ID: VIP 10603 - Proponente: EN.IT S.r.l. – Progetto per la realizzazione di un impianto eolico da 54 MW composto da n. 9 aerogeneratori ricadenti nei Comuni di Ripabottoni, Sant'Elia a Pianisi, Monacilioni e Morrone Del Sannio, in Provincia di Campobasso, e delle relative opere ed infrastrutture di connessione alla RTN.

OGGETTO: ID VIP 10603 – Proponente EN.IT S.r.l. – Procedura di Valutazione di Impatto Ambientale del Progetto per la realizzazione di un impianto eolico da 54 MW composto da n. 9 aerogeneratori ricadenti nei Comuni di Ripabottoni, Sant'Elia a Pianisi, Monacilioni e Morrone Del Sannio, in Provincia di Campobasso, e delle relative opere ed infrastrutture di connessione alla RTN.

Osservazioni relative alla procedura di VIA ai sensi dell'art.24 comma 3 del D.Lgs.152/2006.

Figura 1 Inquadramento dell'impianto di Sorgenia (in rosso) e dell'impianto della Proponente (in blu) con rappresentazione grafica delle distanze minime prescritte dal DM 10/09/2010 [Allegato 4, punto 3.2, lettera n]): ellissi di dimensione 7x5D (in arancione) e 5x3D (in giallo).

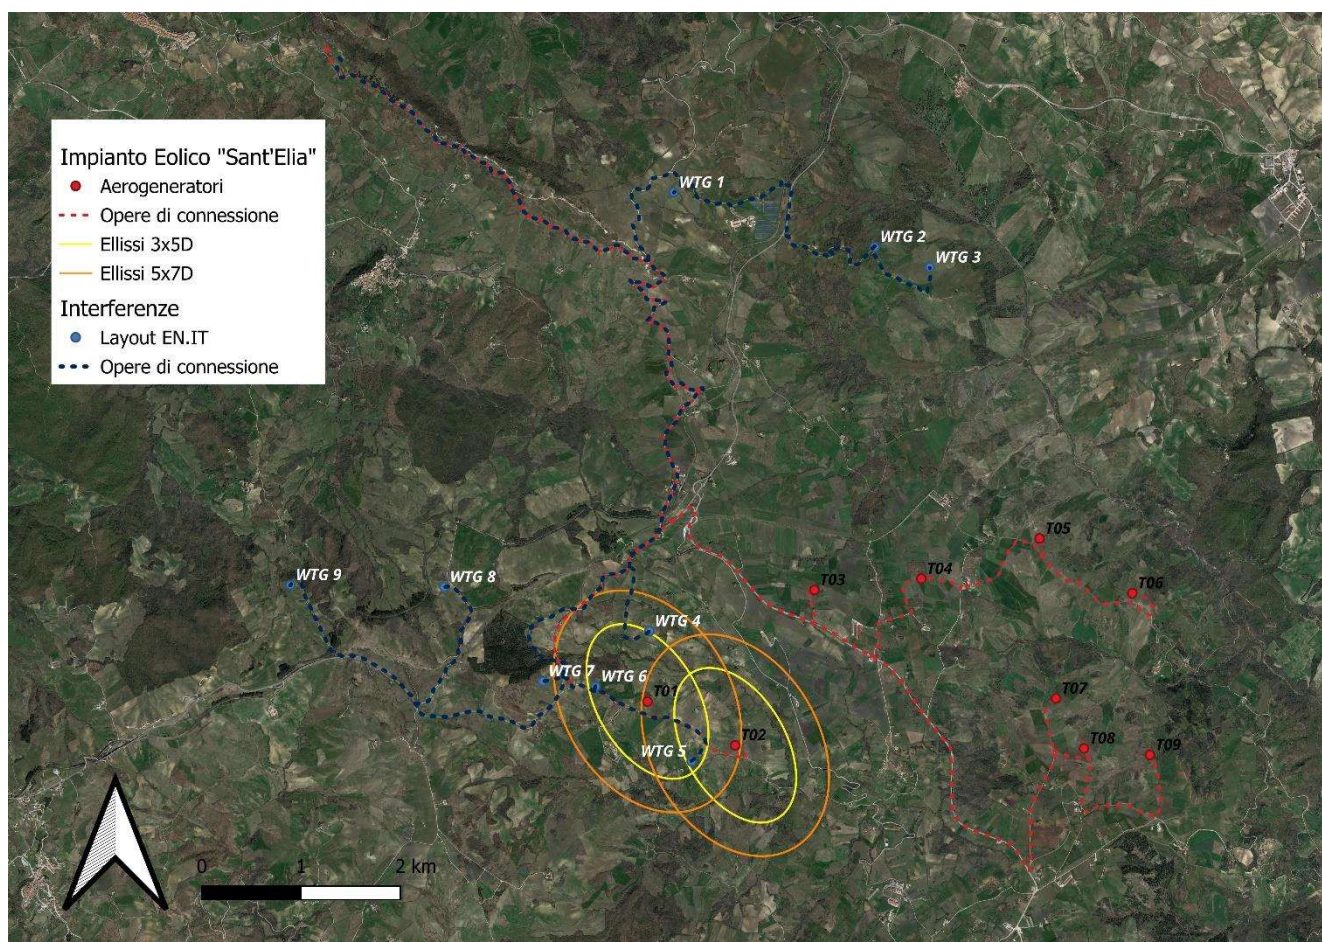
Tali distanze, allo stato, non risultano rispettate a causa della posizione indicata per l’installazione degli aerogeneratori dalla Proponente la cui collocazione è prevista in aree limitrofe a quelle interessate dalla presenza degli aerogeneratori del progetto dell’impianto eolico “Sant’Elia” di Sorgenia.

In dettaglio, come si può notare dalla Figura 1 sottostante, si rileva l’interferenza degli aerogeneratori denominati WTG4, WTG5 e WTG6 del progetto della Proponente con gli aerogeneratori T01 e T02 del progetto di Sorgenia.

Inoltre, preme sottolineare che il posizionamento ravvicinato degli aerogeneratori WTG4, WTG5 e WTG6 del progetto della Proponente rispetto agli aerogeneratori T01 e T02 di Sorgenia è tale da generare problemi dinamici di turbolenza che causano, oltre a perdite di produzione, anche una diminuzione della vita utile e rotture strutturali della macchina, aumentando il rischio di incidenti.

Per limitare questi effetti in maniera ragionevole, considerato il modello di aerogeneratore presentato in istanza da Sorgenia con diametro rotore di 170m, si ritiene che gli aerogeneratori del progetto della Proponente debbano essere posizionati ad una distanza minima di 1200m nella direzione prevalente del vento e 850m nella direzione ad essa perpendicolare, rispetto agli aerogeneratori dell'impianto eolico "Sant'Elia" di Sorgenia.

a Codesta Spett.le Amministrazione di tenere sin d'ora in considerazione tutte le ragioni esposte con le presenti osservazioni riguardanti il progetto proposto dalla EN.IT S.r.l. (ID VIP 10603) nella Propria istruttoria. Inoltre, si propone a Codesta Spett.le Amministrazione di valutare la rilocalizzazione degli aerogeneratori denominati WTG4, WTG5 e WTG6 dell'impianto proposto dalla EN.IT S.r.l. (ID VIP 10603) per garantire il rispetto di una distanza minima di 1200m nella direzione prevalente del vento e 850m nella direzione ad essa perpendicolare rispetto agli aerogeneratori del progetto dell'impianto eolico denominato "Sant'Elia" proposto dalla scrivente società (Codice Procedura ID_VIP 9404) per mitigare adeguatamente le perdite di scia, nonché potenziali effetti dinamici di turbolenza che possono risultare in una diminuzione della vita utile degli aerogeneratori.
